東芝マイクロコントローラ 900 ファミリー

8ビットタイマ制御方法の制約に関するご連絡

割り込みコントローラ使用時における注意文言追記のご連絡

■PWMモード時の例

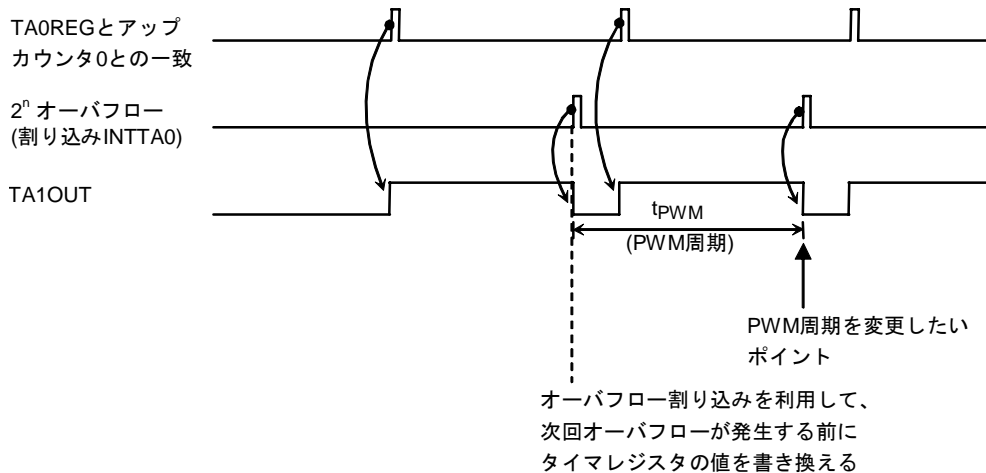
8ビットタイマにおいてPWMモードやPPGモードを使用時にダブルバッファを利用する場合は、注意が必要です。

タイマレジスタの設定値と、アップカウンタが一致して、オーバーフローが発生するタイミング直前にレジスタバッファのデータ更新を行うと、設定値と異なる波形信号が出力される場合があります。

その為、PWMモードではオーバーフロー割込みを利用し、次回のオーバーフローが発生する6サイクル前までに ($f_{sys} \times 6$)、レジスタバッファの更新を終了するようにしてください。

また、PPGモードを使用の際も同様に、周期のコンペア一致割込みを使用し、次回の周期コンペアが一致する6サイクル前までに、レジスタバッファの更新を終了するようにしてください。
